**ועדת המשנה לתכנון ולבניה
מרחב תכנון מקומי תל-אביב – יפו**

**פרוטוקול החלטות מספר 22-0024
כ' אב תשפ"ב 17/08/2022 10:30 - 13:00**

מס' החלטה	התוכן
17/08/2022	מובל נחל איילון לים
1 - 0024-222ב'	חוו"ד הוועדה המקומית לתסקיר הסביבתי

*****דיון זה הוא בחוו"ד הוועדה המקומית לתסקיר הסביבתי שהוגש לוועדה המחוזית. בסוף הדראפט ניתן לראות דיון בדיווח קודם שנערך בתאריך 13.05.2020.**

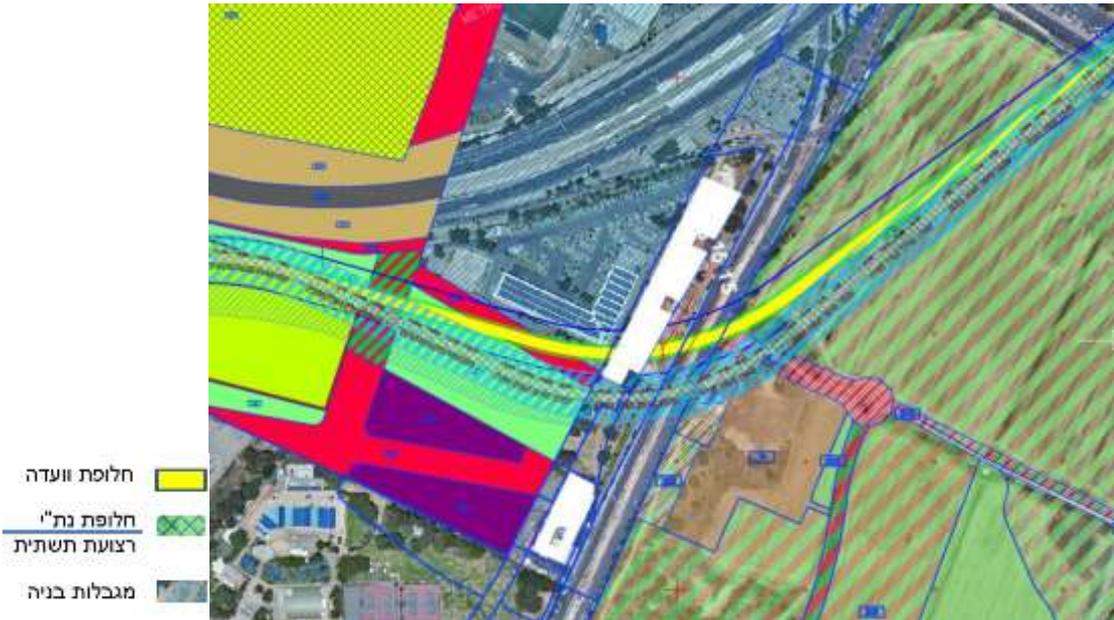
מע"ר בן צבי: התוואי המוצע עובר מדרום למתח"ם המתוכנן במע"ר בן צבי. לבקשת הוועדה המחוזית נבחנת חלופת תוואי צפוני יותר שנכנס לשולי מגרש המתח"ם. החלופה נבחנת לאור צרכים של מקווה ישראל. מאחר והמתח"ם עדיין אינו מתוכנן ונדרש להשאיר גמישות מקסי' עבור תכנונו העתידי, מוצע להמליץ לוועדה המחוזית על החלופה הדרומית יותר שאינה נכנסת למגרש המתח"ם. בתרשים מטה ניתן לראות את החלופות, כאשר הדרומית מבינהן אינה עוברת כלל בתחום מגרש המתח"ם העתידי (דרומית למרלו"ג).

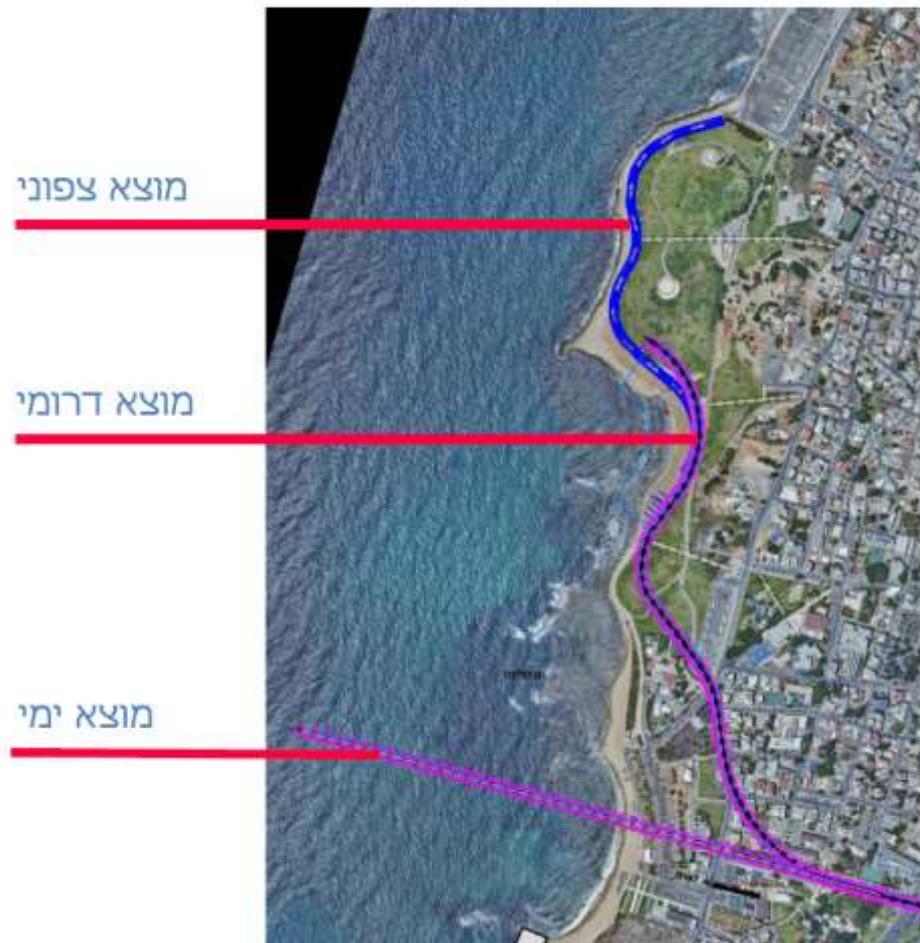
כיום נבחנים 3 מוצאים לים: מוצא ימי, מוצא חופי מטובע דרומי, מוצא חופי מטובע צפוני. המוצא הימי הינו בעל ישימות נמוכה לביצוע לאור אתגרים וחוסר וודאות הנדסית. המוצאים החופיים נבחנים לאור מספר סוגיות: סביבה (טבלאות גידוד), הידראוליקה, עלות כלכלית, השפעה נופית ותכנון לחוף רחצה עתידי.

בנוסף, בתסקיר הסביבתי עדיין מוצגת אפשרות למוצא שאינו מטובע. חלופה זו מהווה פגישה נופית ותפקודית קשה ולכן אינה ישימה.
